Referat fra Helhedsplanudvalgsmøde 79

afholdt den: 1. juni 2021 klokken 17-19 i Galgebakkens fælleshus

HPU 79 MAJ 2021

Vi ønsker redegørelse for håndtering af trapper og gelændere i forbindelse med renoveringen

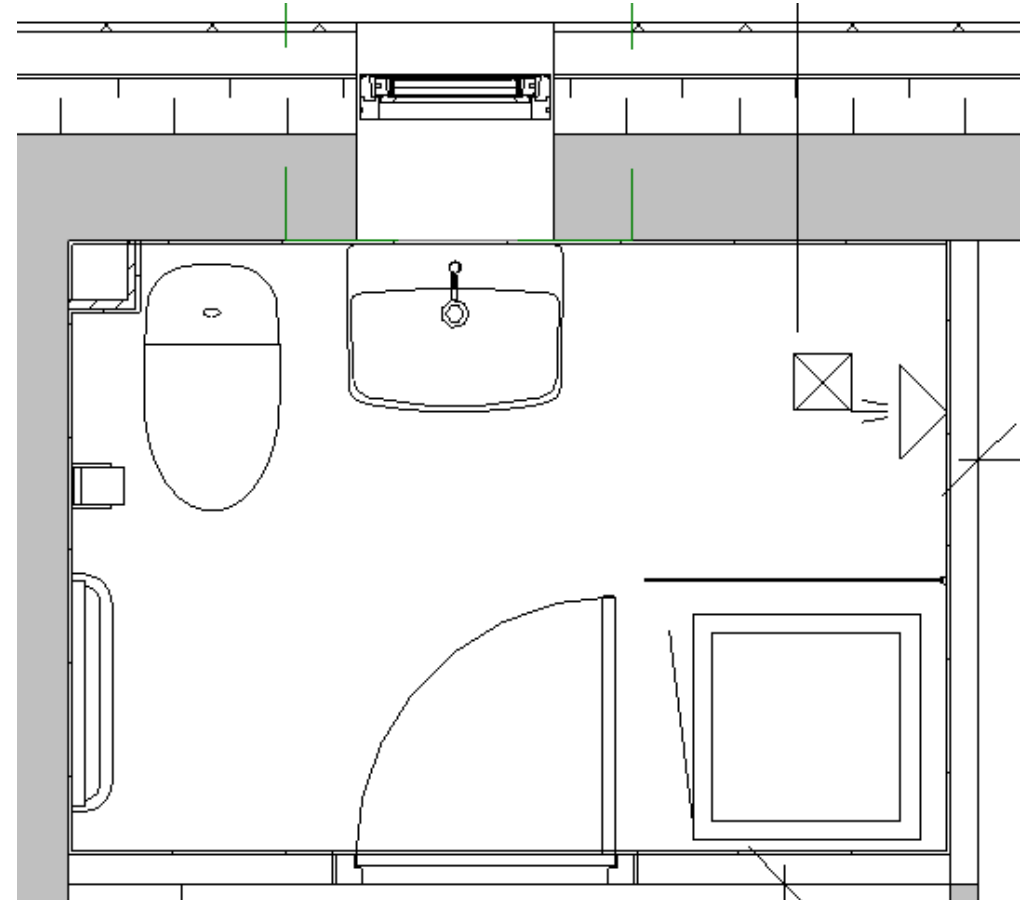
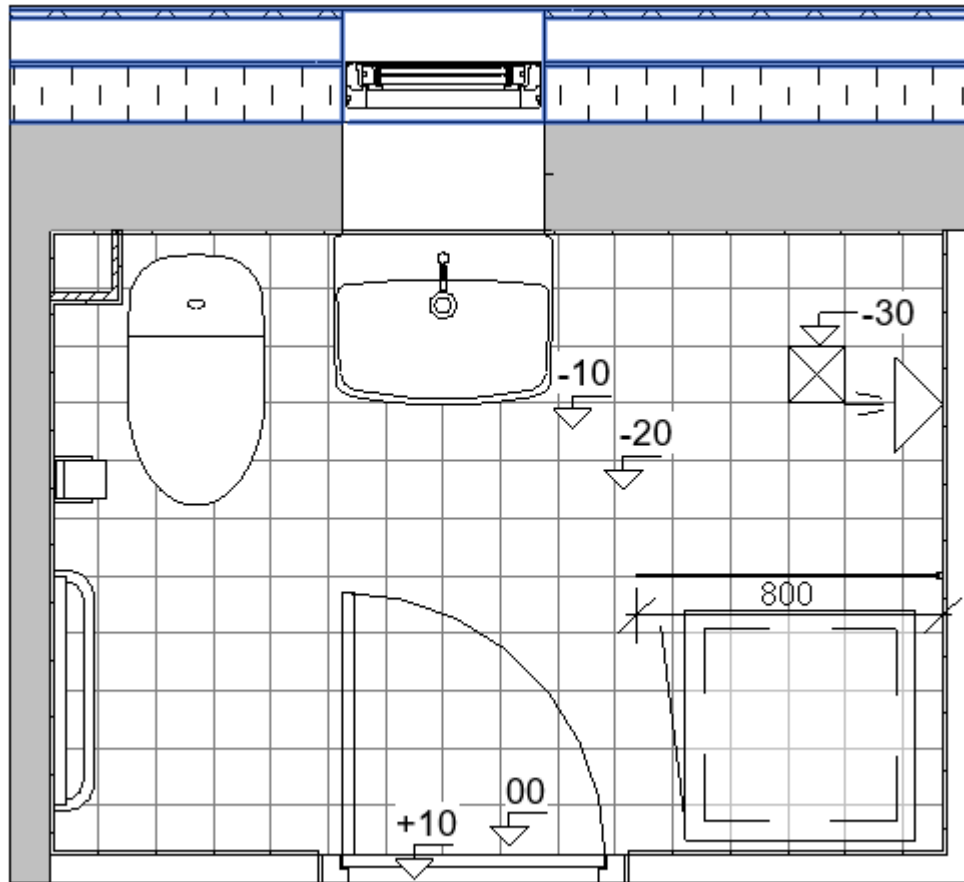
Vi ønsker redegørelse for håndtering af trapper og gelændere i forbindelse med renoveringen

- Trapper tages ud af boligerne og slibes ned
- Slibning foretages i et lukket rum iht. miljøfarlige stoffer i trapperne
- Trapper lakeres, samles og genplades når den nye gulvkonstruktion er opbygget
- Værn-plade i MDF, rengøres og males hvid
- Udskiftning af trin såfremt disse er nedslidt
